**N I E D E R S C H R I F T**

**37. Sitzung des Wirtschaftsausschusses und
Ausschuss für den "Kurbetrieb Travemünde (KBT)"**

Sitzungstermin:	Montag, 08.01.2018
Sitzungsbeginn:	16:30 Uhr
Sitzungsende:	17:54 Uhr
Sitzungsort:	Großer Sitzungssaal (Haus Trave 7.OG), Kronsfordter Allee 2- 6, 23560 Lübeck,
Anwesende Mitglieder	
Vorsitz	
Andreas Zander- CDU	
Mitglieder aus der Bürgerschaft	
Ulrich Krause- CDU	
Jörg Hundertmark- SPD	
Antje Jansen- grün+alternativ+links (GAL)	
Manfred Kirch- FDP	
Peter Reinhardt- SPD	
Andreas Sankewitz- SPD	
Thomas Thalau- CDU	
stimmberechtigte Mitglieder ohne M.d.Bü.	
Katja Dick- BfL	
Christian Haider- BfL	
Susanne Knoll- SPD	
Willi Meier- CDU	
Claus Schaafberg- Bü90/DIEGRUNEN	
Bernhard Simon- CDU	
Ingo Voht- FREIE WAHLER&DIE LINKE

Neugestaltung der Travepromenade in Lübeck-Travemünde

Bebauung der Travewiesen entlang der Travepromenade in Lübeck-Travemünde

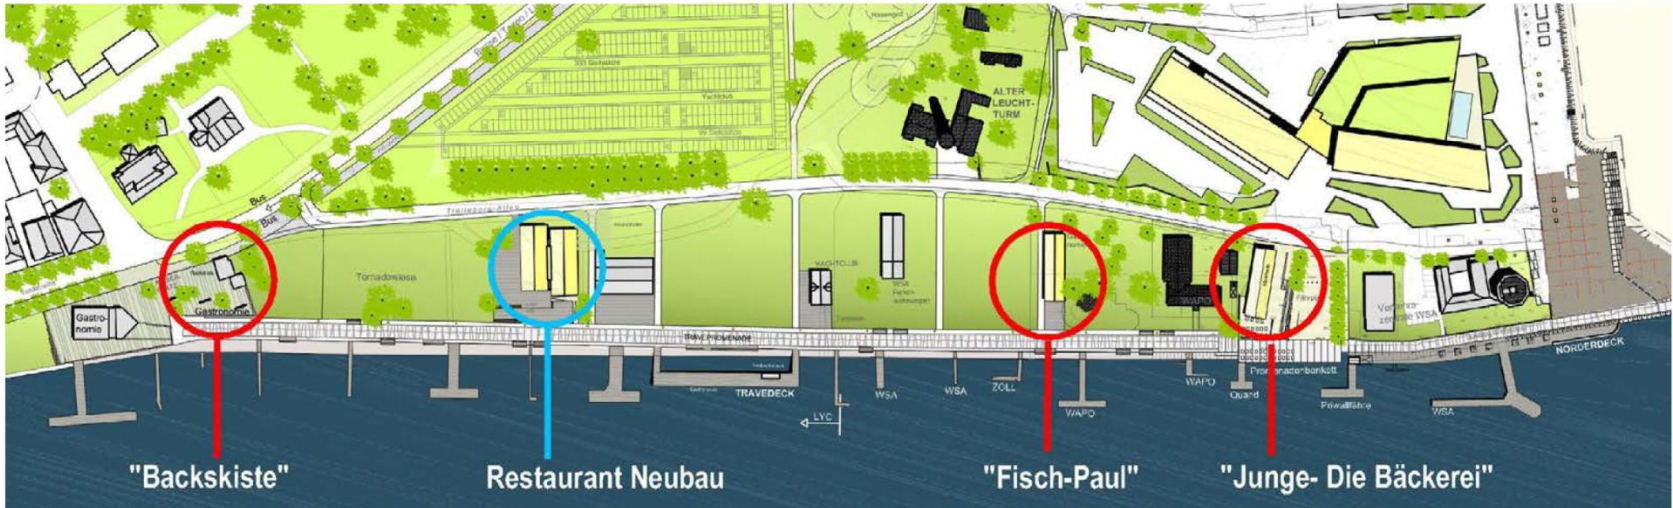
Die Wasserfronten Travemündes sind abschnittsweise jeweils eigenständig charakterisiert: die Strandpromenade, die Travewiesen, die Vorderreihe und schließlich der Fischereihafen. In dieser Unterschiedlichkeit wird eine besondere Qualität gesehen, die zu stärkerem Ziel der weiteren Entwicklung in den jeweiligen Abschnitten sein sollte.

Auch wenn für die Travewiesen konzediert werden muss, dass die offene Fläche des historischen Leuchtenfeldes mit dem Bezug zum alten Leuchtturm heute wegen der Entwicklungen an der Strandpromenade nur noch eingeschränkt lesbar ist, kann an der Travemündung die offene, allenfalls mit wenigen frei stehenden Schuppen bebaute Wiese auch für die Zukunft als ein tragfähiges Leitbild für die Entwicklung der Travewiesen beschrieben werden.

Insbesondere die freien Wiesen zwischen den Schuppen sind daher zu erhalten. Eine Verdichtung der Bebauungen z.B. durch die Bildung von Gebäudegruppen ist zu vermeiden. Problematisch wären in dieser Hinsicht sowohl eine Verdichtung am Ostende der Travewiesen und ebenso auch die Ergänzung des ehemaligen Gebäudes LYC um einen unmittelbar angrenzenden, großflächigen Restaurant-Neubau. Generell werden ergänzende Bebauungen nur in relativ geringem Umfang mög-

lich sein. Die im Bebauungskonzept der Hansestadt Lübeck gezeigte Ausrichtung der Neubauten rechtwinklig zur Uferlinie ist gut geeignet das Entwicklungsziel zu stützen.

Umfangreiche Versiegelungen für Stellplätze und Terrassen, die zu Lasten der freien Wiesenfläche gehen, sind zu vermeiden und ggf. auch zurückzubauen. Dies betrifft insbesondere auch ‚Sockelbauwerke‘, die mit dem Hochwasserschutz begründet werden. Ggf. muss, um das Bild der ‚Schuppen auf der Wiese‘ zu stützen, ein durchgängiges Konzept für die Höhenmodulation der Travewiesen entwickelt werden. Auch die Ausführung der Uferpromenade sollte in diesem Bereich erkennbar weniger aufwendig sein, als in den angrenzenden Abschnitten der Stadt- und der Strandpromenade.

Hinsichtlich der Gestaltung der einzelnen Bauwerke erscheint die Entwicklung eines durchgängigen Gestaltprogramms nicht tragfähig aber auch nicht erforderlich. Festlegungen zur Gebäudehöhe (u.a. max. eingeschossige Gebäude mit einer Traufhöhe von max. 4m) und zu maximalen Abmessungen der Baukörper (u.a. Länge nicht mehr als 60% der Tiefe der Wiese zwischen Promenade und Straße) sind hingegen notwendig und sinnvoll.

Die in der Sitzung vorgestellten Projekte für drei Neubauten sind im Hinblick auf die hier beschriebenen Kriterien in mehrfacher Hinsicht problematisch. Die Lage der geplanten Bauwerke führt –trotz des in einem Fall bestehenden Baurechts– teilweise zu nachteiligen Gruppenbildungen (Fisch Paul, Wasserschutzpolizei und Junge- Die Bäckerei). Die Höhe der i.d.R. zweigeschossigen Bauwerke erscheint durchgängig zu groß und trotz des Versuchs, die Zweigeschossigkeit in der äußeren Erscheinung zu kaschieren, kann der angestrebte Charakter einer ‚schuppenhaften‘ Bildes nicht erreicht werden.

Der Beirat empfiehlt für die Neubauten auf den Travewiesen einen Realisierungswettbewerb durchzuführen, der in einem landschaftsplanerischen Teil auch dazu beitragen kann, die Flächenansprüche der Außengastronomie und den Hochwasserschutz mit dem angestrebten Bild der ‚Schuppen auf der Wiese‘ in Einklang zu bringen.

Travemünde, Travewiesen | „Fisch-Paul“ und „Junge - Die Bäckerei“ mit Touristinformation , Arch: Meyer Steffens

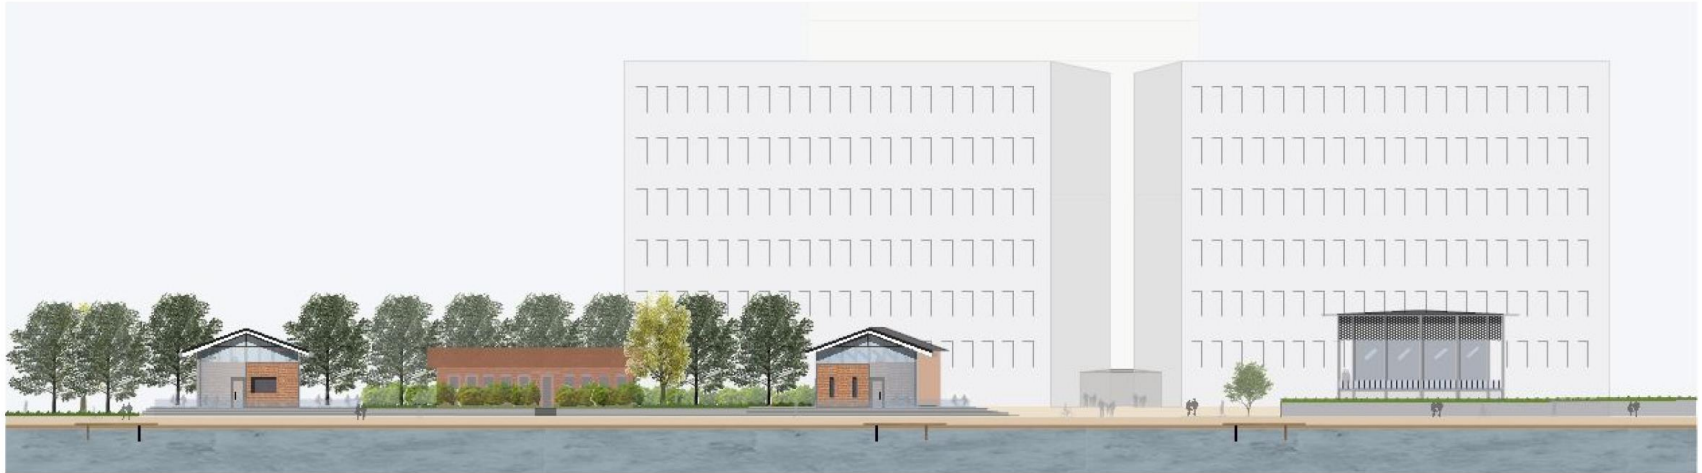
Die in der Sitzung vorgestellten Projekte für drei Neubauten sind im Hinblick auf die hier beschriebenen Kriterien in mehrfacher Hinsicht problematisch. Die Lage der geplanten Bauwerke führt –trotz des in einem Fall bestehenden Baurechts– teilweise zu nachteiligen Gruppenbildungen (Fisch Paul, Wasserschutzpolizei und Junge- Die Bäckerei). Die Höhe der i.d.R. zweigeschossigen Bauwerke erscheint durchgängig zu groß und trotz des Versuchs, die Zweigeschossigkeit in der äußeren Erscheinung zu kaschieren, kann der angestrebte Charakter einer ‚schuppenhaften‘ Bildes nicht erreicht werden.

Der Beirat empfiehlt für die Neubauten auf den Travewiesen einen Realisierungswettbewerb durchzuführen, der in einem landschaftsplanerischen Teil auch dazu beitragen kann, die Flächenansprüche der Außengastronomie und den Hochwasserschutz mit dem angestrebten Bild der ‚Schuppen auf der Wiese‘ in Einklang zu bringen.

Gründungsviertel, Fischstraße 26 | BH: Kutscher , Arch: Rothgaenger

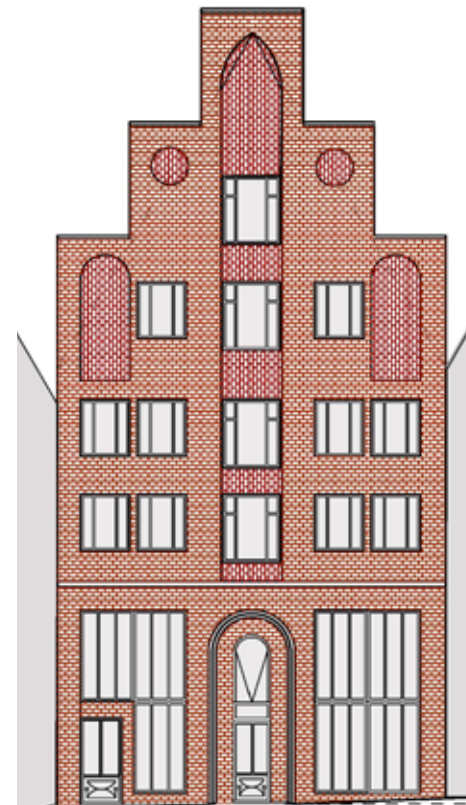
Die vorgesehene Materialität des Gebäudes in Mauerwerk wird ebenso befürwortet, wie die angedachte hohe handwerkliche Präzision in der Ausführung und die Plastizität der Fassade. Positiv wird zudem die geplante Nutzung im Erdgeschoss mit einem straßenseitigen Einblick in die historischen Keller bewertet.

Die Planung weist derzeit an mehreren Stellen noch einen Überarbeitungsbedarf auf, wie zum Beispiel:

1. Die Haupteinschließung ist sehr untergeordnet und entspricht in der dargestellten Form nicht den Prinzipien einer gut erkennbaren Adressbildung im Gründungsviertel.

2. Insgesamt wirken die Fassaden noch zu beliebig. So ist beispielsweise die vertikale Symmetrie der straßenseitigen Fassade nicht nachvollziehbar, weil sie keine Entsprechung im Inneren findet und zudem die Organisation des Hauses erschwert.

3. Die Fenster sollen, wie im Gründungsviertel üblich, ein Hochkantformat erhalten und damit vertikal betont werden.

Insgesamt ist darauf hinzuweisen, dass die Grundrisse auf Grund der dargestellten Enge in einigen Bereichen funktionale Mängel aufzeigen. Diese eindeutigen Nachteile sollten hinsichtlich einer sinnvollen Nutzung dringend überprüft werden.

Die Teilnahme am kommenden Workshop ist empfohlen. Bis dahin sollten die angesprochenen Themen überarbeitet werden. Ein Fassadenschnitt in größerem Maßstab soll die angedachte Detaillierung aufzeigen.

Freigabe mit Überarbeitungsauflagen.

Keine Wiedervorlage in Abhängigkeit positives Votum Workshop.
